监理工作联系单

工程名称: 常德西洞庭 12MW 分布式光伏发电项目

编号: GFFD-JXMB-008

西洞庭项目前期施工现场存在诸多质量问题

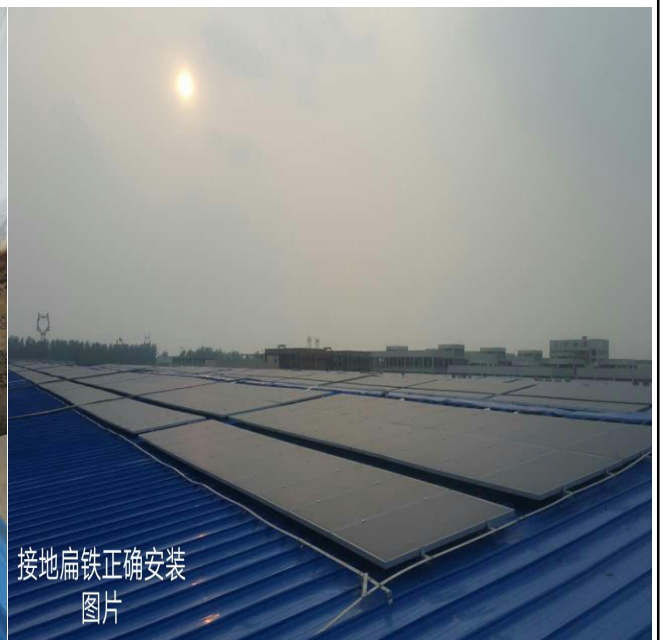
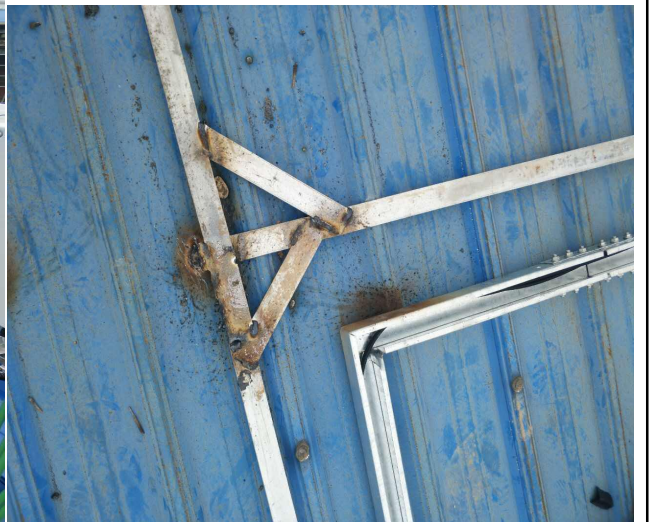
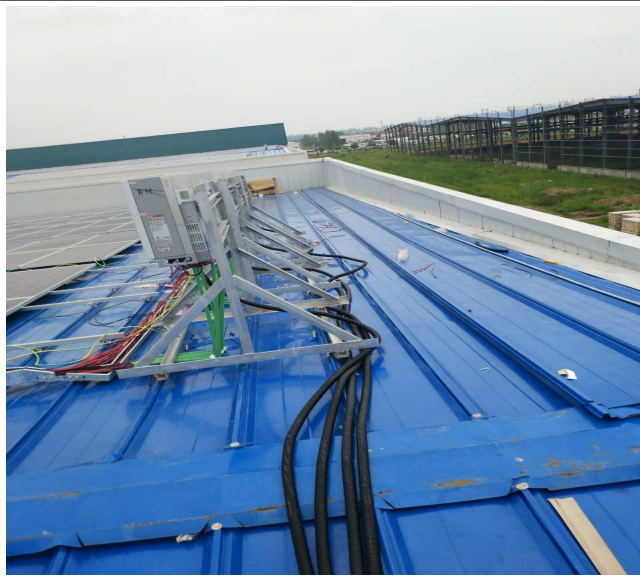
4、场外 T 接点电缆预留过长，电缆排放混乱、穿管部分电缆弧度太小情况

要求：所有电力井有足够的空间能够自然排放，排放要整齐美观。
